## ACTA DE REUNIÓN

Asistencia técnica al proyecto de inversión “código 1-2022-206. CONSTRUCCIÓN DEL COLECTOR DE ALCANTARILLADO SANITARIO, ESTACIÓN DE BOMBEO DE AGUAS RESIDUALES Y OPTIMIZACIÓN DEL SISTEMA DE TRATAMIENTO DE AGUAS RESIDUALES DEL DISTRITO SANITARIO OCCIDENTAL EN EL MUNICIPIO DE CHINÚ-DEPARTAMENTO DE CÓRDOBA”, con la finalidad de cumplir los requisitos del mecanismo de viabilización establecido mediante la Res. MVCT 661/2019.

1. Socialización de las observaciones generadas al componente INSTITUCIONAL y TOPOGRAFÍA del proyecto 1-2022-206, en virtud del proceso de evaluación llevado a cabo dentro del mecanismo de viabilización del MVCT, brindando simultáneamente a la Entidad Formuladora asistencia técnica tendiente a lograr el cumplimiento de los requisitos establecidos en la Res. MVCT 661/2019.
2. Revisión de los avances logrados por la Entidad Formuladora frente a la subsanación de las observaciones generadas en la mesa de trabajo inmediatamente anterior del 26/abr/2024.
3. Observaciones y comentarios finales.

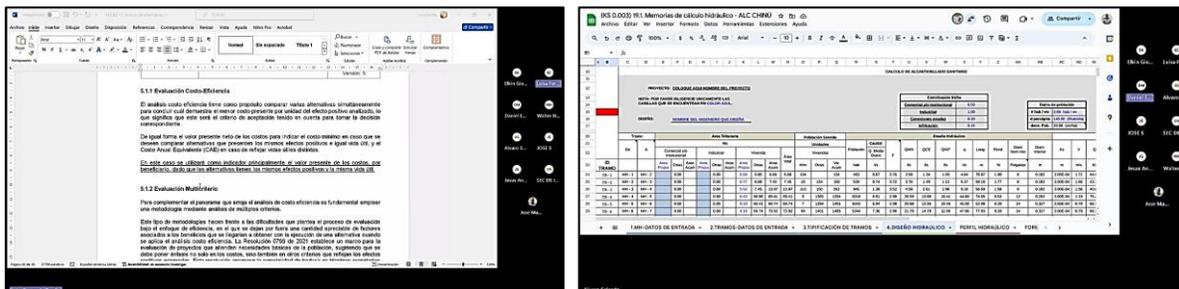
**C. Planos.** En el caso de la información cartográfica, si bien se presenta información en \*.dwg y \*.pdf, no se adjunta las salidas en las condiciones establecidas por la resolución 0661 de 2019 en los numerales 2.4.2.16.

Las salidas graficas referidas en la resolución 0661 de 2019 Numeral 2.4.2.16 en este caso son:

1. *Plano de localización general del proyecto.*
2. *Planos topográficos georreferenciado*
3. *Planos de implantación sobre el plano topográfico correspondiente en planta y perfil, según la naturaleza del componente.*
4. *Esquema del proyecto donde se describan los diferentes componentes existentes y/o los que se pretende construir.*

Se debe verificar por parte de la interventoría la calidad y/o presentación de la información, en el archivo \*.dwg “ACAD-ALC CHINÚ TOPO - CURVAS “ las curvas de nivel distan con la realidad del terreno, las cuales se deben ajustar únicamente al área levantada; verificar la escala de presentación. En el archivo de implantación es necesario que haga la representación en planta y perfil, tal como lo establece el plano 3 (Numeral 2.4.2.16), hacer uso de una escala adecuada.

Respecto a las observaciones del componente topográfico del proyecto, el Consultor – Veolia Aguas de La Sabana SA ESP, señaló que cuenta con los registros relacionados con la monumentación de los puntos geodésicos utilizados para realizar los trabajos de campo, y en ese sentido los remitirán al MVCT para los fines pertinentes. En cuanto a las demás observaciones expuestas, el Consultor indicó que las revisará detalladamente y llevará a cabo las subsanaciones del caso.
